## NOTAT

Til: Vang gartneri ved Per Odd Gjestvang (post@nordrevang.no)  
Kopi til:  
Fra: Trond Mæhlum  
Dato: 19.11.2020  
Saksnr.: Prosjektnr 11428.2

### Vurdering av etablert renseanlegg for prosessvann fra Vang gartneri per november 2019

Figur 2. Plassering av komponenter i vannbehandling og renseanlegg for vaskevann

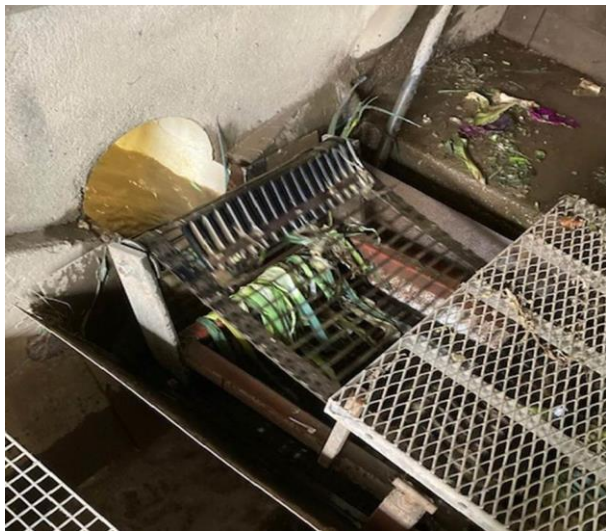
1. Filteranlegget er flyttet lenger mot nord for å ha mulighet til benytte eksisterende fangdam og lede overløp i bekken.
2. De ble opprinnelig foreslått et åpent infiltrasjonsbasseng dimensjonert for inntil 75 m<sup>3</sup>/d. Vang gård har gjennomført utslippsbegrensende tiltak i prosessen og optimalisert resirkulering av vaskevann for å redusere utslipp til vann av jord og plantesaft. På grunn av reduserte vannmengder og ønske om å unngå åpne basseng med mulige luktulempere ble det valgt en lukket løsning for infiltrasjon.

Det er fortsatt noe usikkerhet i hvor mye vann som kan resirkuleres og hvor mye som vil gå til rensing. Det ble derfor anlagt en og ikke to spredegrøfter i 2020 for å få erfaring med metoden. Filteranlegget vil om nødvendig bli utvidet senere.

2. Det vil bli en forbedring av fordelingen av vann over filterets lengde dersom det benyttes en pumpe som pumper vannet ut i rørene i pulser. Pulser vil fordele vannet godt og hindre igjenslamming i infiltrasjonsrøret. En pumpe må ha en viss kapasitet siden infiltrasjonsrørne har stor diameter og de er lange. Rensemessig er det fordel med flere doser over døgnet enn få store. Det kan ikke være for store doser som fyller volumet i pukklaget. En dose kan være i størrelsesorden noen få m<sup>3</sup>. Pumpe i pumpekum velges i samråd med pumpeleverandør. Alternativt til pumpe er en sifong eller mekanisme som tømmer et større volum på kort tid med selvføll fra sedimenteringsenhet til filteranlegget.

3. Det bør være et inspeksjonsrør ett eller to steder i filteret som kan kontrollere grad av oppstuvning i filteret. Røret (100 mm) plasseres over stedegen jord og leder opp over jordoverflaten slik at det er synlig vinterstid. Røret skal være perforert i pukklaget og beskyttes med lokk og mot kjøreskade.

4. Ifølge anleggseier er det noe lekkasje fra filteranlegget mot sør (bekken) som er planlagt utbedret med tette masser høsten 2020. Det kan også vurderes å tette igjen den nærmeste delen av filterflaten og utvide tilsvarende areal mot nord dersom lekkasjen ikke opphører.
